Mission régionale d'autorité environnementale

**AVIS DÉLIBÉRÉ DE  
L'AUTORITÉ ENVIRONNEMENTALE PAYS DE LA LOIRE  
PROJET DE CENTRALE SOLAIRE AU SOL  
SUR LA COMMUNE DE SAINT-LÉGER-DE-LINIÈRES (49)**

**n° PDL-2021-5138**

Figure 2 : Plan de masse du projet  
 (source : Étude d'impact – février 2020)

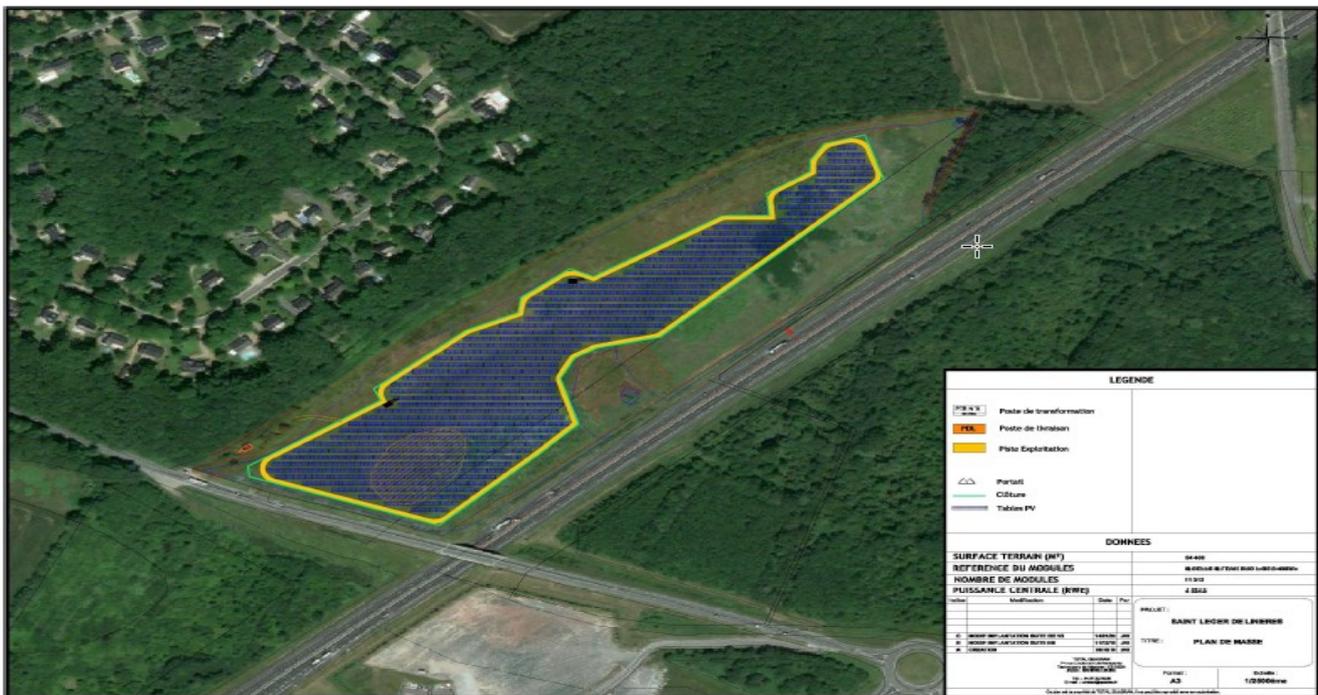
Le projet évite toutes les zones jugées à forts enjeux de biodiversité. Toutefois, les plans de masse montrent le recouvrement par des panneaux de la zone de reproduction pour l'Alouette des champs (voir la recommandation au §4), zone jugée à enjeux environnementaux moyens.
